<p align="center">Boletim Técnico Consumer Service Division - CSD</p>	<p>Modelos:</p> <p align="center">CDX-GT617UX</p>			
	<table border="1"> <tr> <td>Número</td> <td>BT013_2007</td> </tr> <tr> <td>Data</td> <td>10/05/2007</td> </tr> </table>	Número	BT013_2007	Data
Número	BT013_2007			
Data	10/05/2007

“POP Noise” (estalo) na saída de line out

CDX-GT617UX – nº de série até 7308232 (BR)

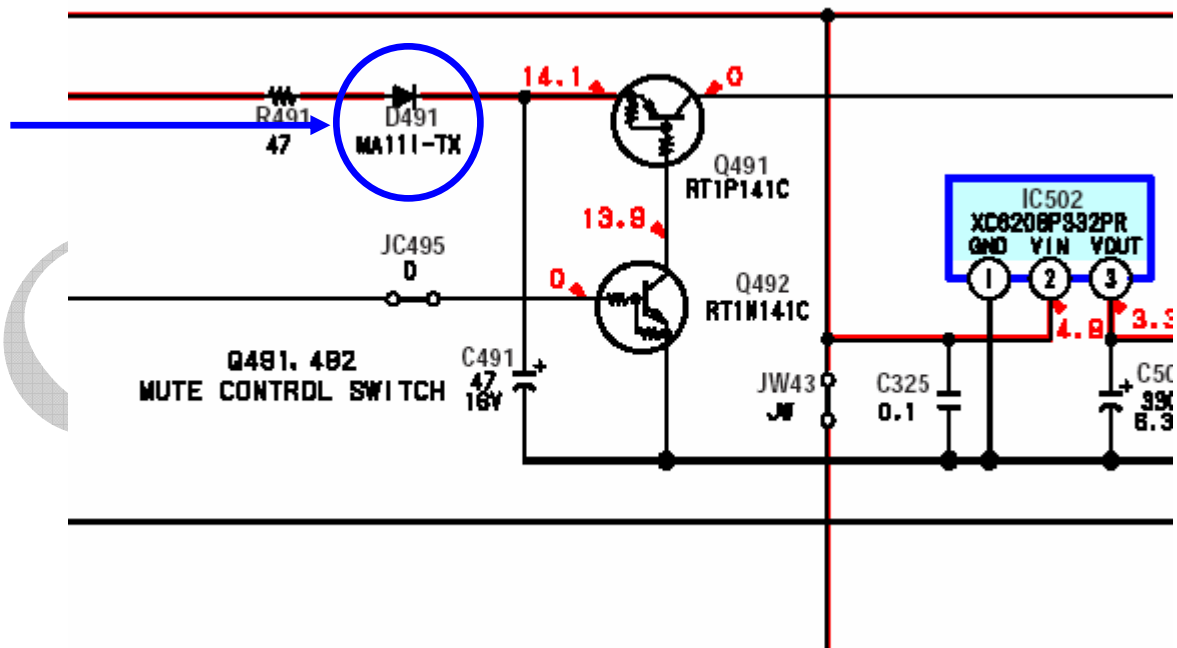
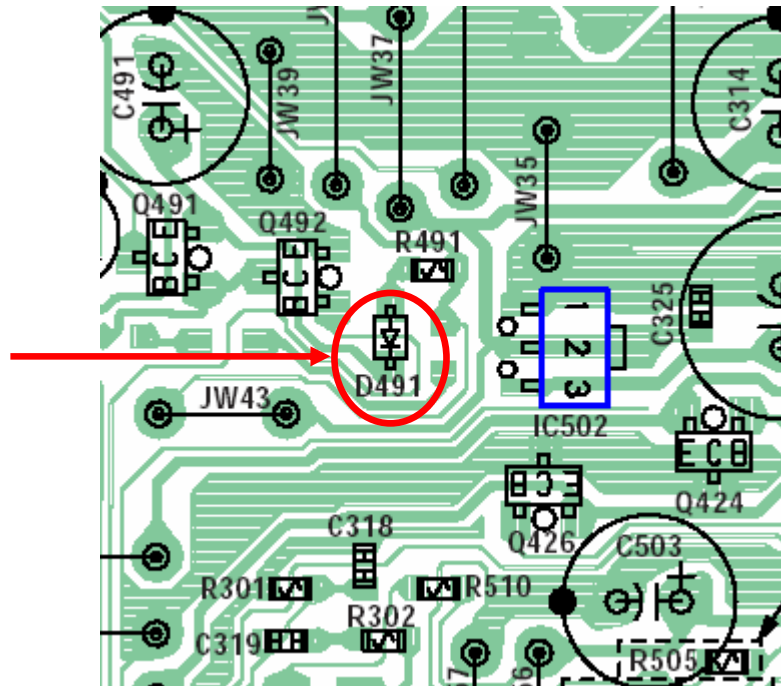
Com a conexão LINE OUT, sai “POP Noise” (estalo) na saída de line out ao pressionar a tecla SOURCE (para ligar) ou OFF (para desligar). Nas mudanças de funções CD, USB, AUX e Rádio não saem Pop Noise (estalo) e também nas saídas de Speaker.

Caso o sintoma descrito acima for confirmado, faz-se necessário a verificação da polaridade do diodo D491 (que pode ter sido montado com a polaridade invertida) conforme figura abaixo:

Ao efetuar o reparo do **CDX-GT617UX** com numero de série inferior a 7308232, deve ser efetuado também o teste funcional das saídas pré-amplificada e ao pressionar as teclas **SOURCE** ou **OFF** do aparelho (independente do modo de operação), verificar se ocorre ruído tipo "estalo".
